Dringende Sicherheitsinformation

Temporärer externer Einkammer-Herzschrittlemher, Modell 53401

Medtronic Referenz: FA824

Abbildung 1: die aktualisierte Software wird in diesem Bild angezeigt

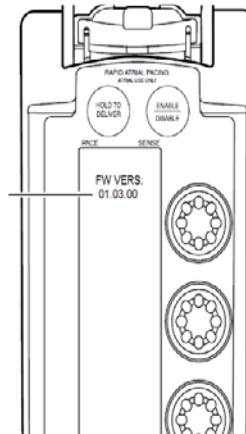
1. Überprüfen Sie, ob die Ihnen gehörenden 53401 EPGs betroffen sind.
2. Sollte Ihr EPG betroffen sein, gehen Sie bitte wie folgt vor:
 - o Ermitteln Sie, ob die Software aktualisiert wurde.
 - Schalten Sie das Gerät ein und schauen Sie sich die Versionsnummer der Software an (Abbildung 1)
 - Eine Versionsnummer von 01.03.00 oder größer bedeutet, dass die Software aktualisiert wurde und eine Korrektur für diesen Sachverhalt beinhaltet. Weitere Maßnahmen sind nicht erforderlich.
 - Ist die Versionsnummer 01.02.00 wurde die Software nicht aktualisiert. In diesem Fall können Sie das Medtronic Service Center damit beauftragen, die Software kostenlos zu aktualisieren.

Während des
Einschaltvorgangs wird die
Software Version für
2 Sekunden angezeigt

Vor kurzem hat Medtronic die Genehmigung für eine Software Korrektur erhalten, die das Auftreten dieses Sachverhalts verhindert. Medtronic empfiehlt betroffene Geräte an den Medtronic Service zu schicken, um ein Update der Software durchführen zu lassen, damit dieser Sachverhalt verhindert wird.
